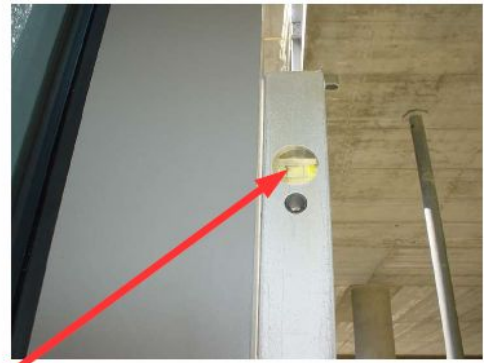
Fasádní sloupek není osazen svisle – oba na vzorku.

Fasádní sloupek není osazen svisle – přední.

Fasádní sloupek není osazen svisle – zadní.

Nekvalitně provedená montáž - deformace těsnění.

Plastové podložky nesmí být použity u nosných prvků.

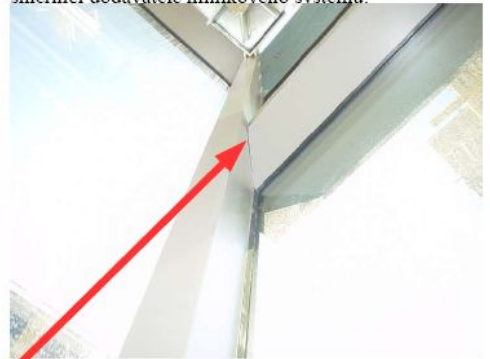
Spojení vnitřních těsnění není provedeno v souladu se směnicí dodavatele hliníkového systému.

Netěsnost fasády – těsnění se nedotýká výplňového panelu.

Poškozená povrchová úprava fasádního sloupku.

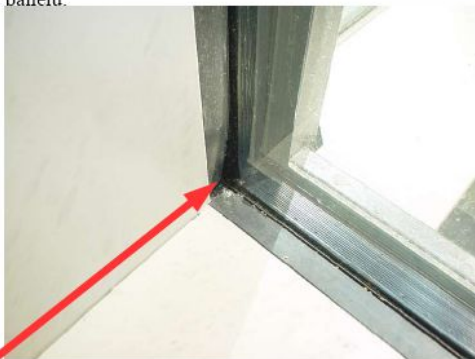
Křivě nařezané či osazené příčnice fasády.

Spojení vnitřního těsnění není provedeno správně, konstrukce není paronepropustná.

V dodávce chybí rohový kus vnitřního těsnění!!!Kce není paronepropustná, vzduchotěsná a vodotěsná.

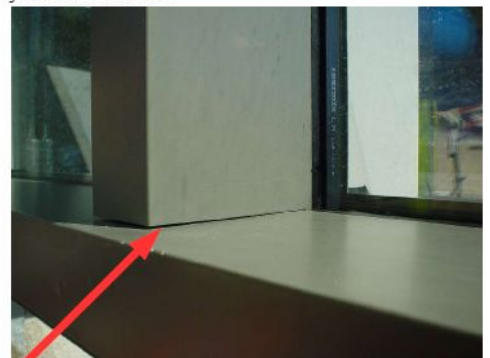
Chybí krytky dekorativního profilu včetně jeho fixace!!!!!!!!!!!!

Křivě nařezané či osazené příčnice fasády.

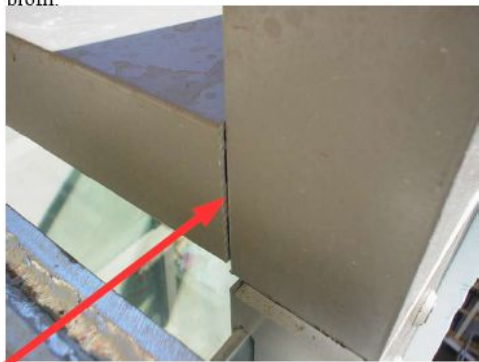
Křivě vyrobený či namontovaný příčnickový profil.

Nekvalitní montáž.

Mechanické jištění dekorativní lišty?

Hliníkové profily nelicují – špatná výroba či volba kombinace profilů, viditelná hrana řezu.

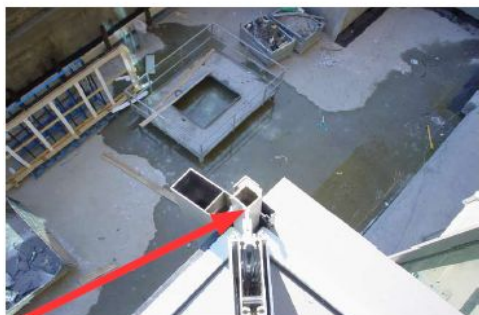
V detailu chybí řada systémových prvků hliníkového systému.

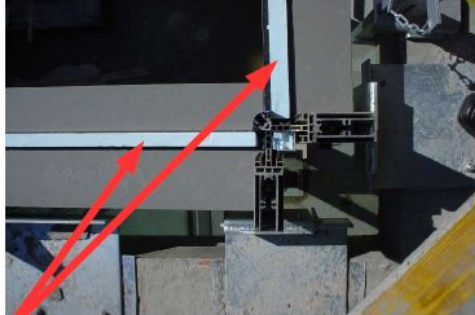
Tepelný most v rohovém profilu!!!!!!!!!!!!!!

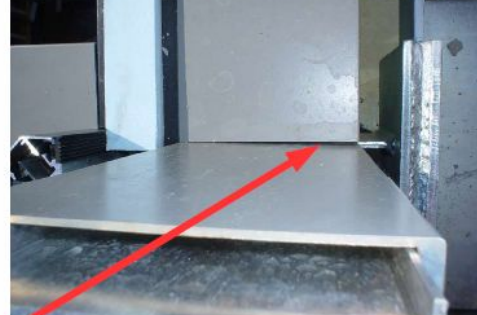
Spojení dvou fasád není pod 90 stupni!!!!!!

Křivě osazená příčka či vyrobená.

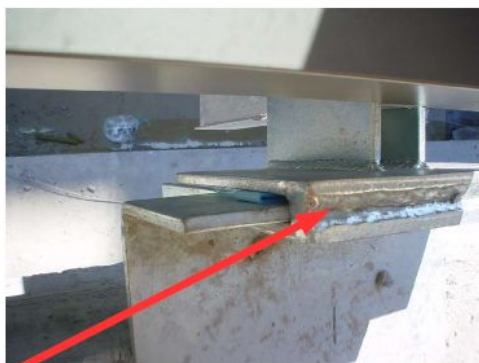
Doporučujeme statickým výpočtem doložit únosnost svaru.

Přítlační lišty fasádního systému jsou provedeny nekvalitně, fasáda netěsní.

Detail spoje fasádních sloupků neobsahuje všechny komponenty fasádního systému.

Neodborně provedený výřez – doporučujeme frézovat.
